# 『小型アンテナの設計と運用』 修正箇所

2011/11/28 小暮技術士事務所 小暮裕明

p. 99 上図 正しくは右図

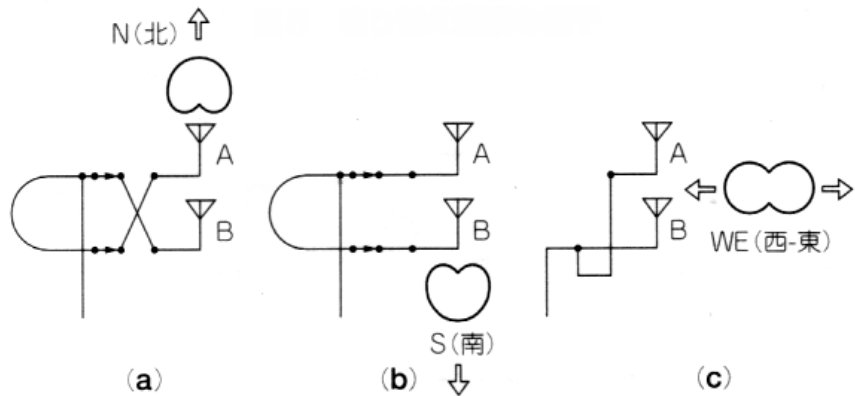
\*同軸ケーブルの外導体内側の電流を $I_1$ に訂正。
